Dodatek č. 2

Smluvní strany tímto prohlašují, že dne 29. 01. 2021 uzavřely smlouvu o dílo, jejímž předmětem je provedení stavebních prací na veřejné zakázce s názvem: „**II/331 Brandýs nad Labem – I/9, rekonstrukce – VII. etapa**“ (dále jen „**Smlouva o dílo**“). Na základě dohody smluvních stran a ve vazbě na čl. 15. Závěrečná ustanovení odst. 15.15. Smlouvy o dílo, uzavírají smluvní strany tento dodatek č. 2 ke Smlouvě o dílo (dále jen „**Dodatek č. 2**“).

Změnový list

Věc: Vyjádření AD č. 11

Věc: Vyjádření AD č. 3

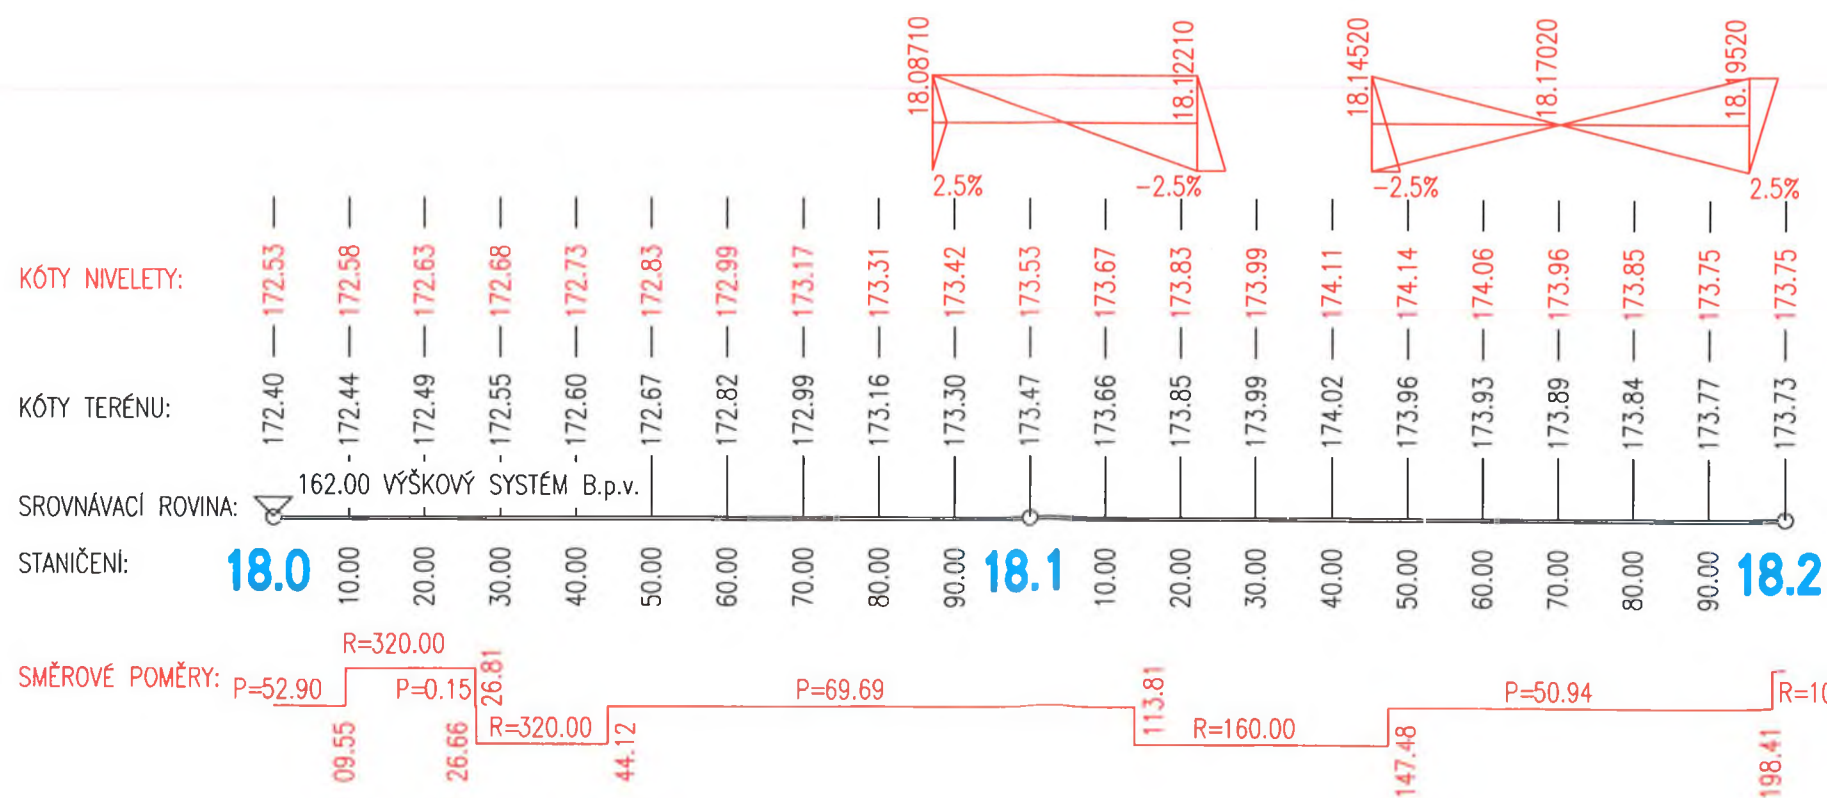
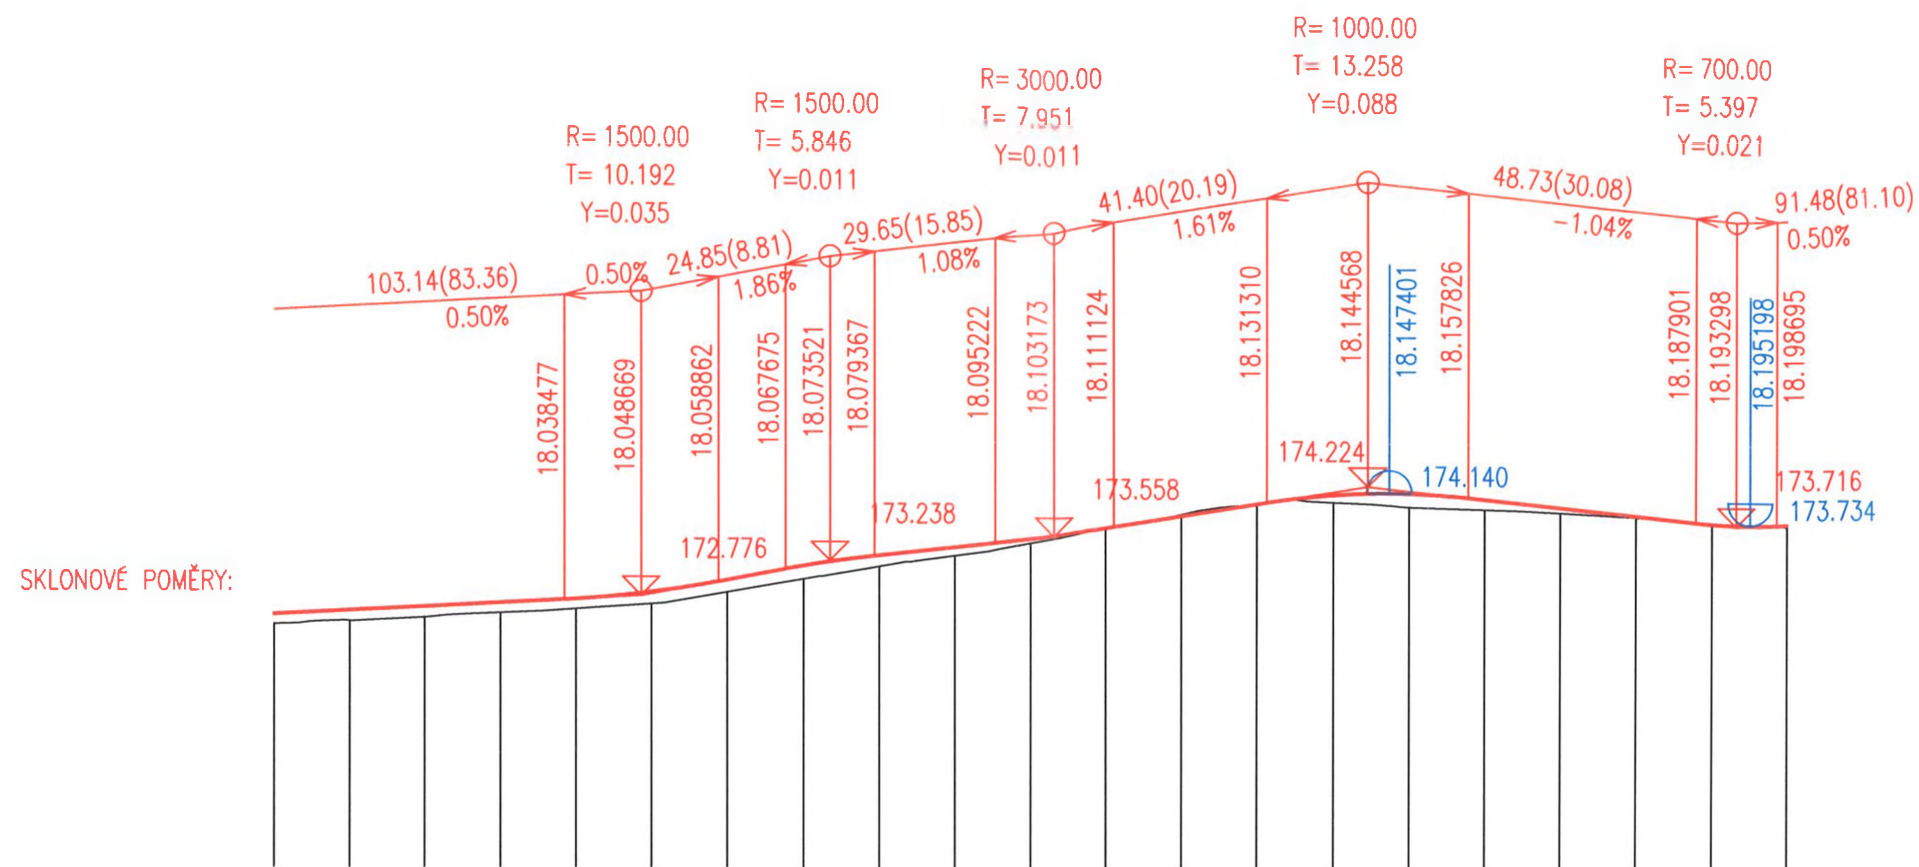
na základě závěrů výrobního výboru k RDS AD prověřil možnost úpravy nivelety v místě připojení sousední nemovitosti v km 18,073 vlevo. Návrh úpravy nivelety je přiložen k tomuto vyjádření.
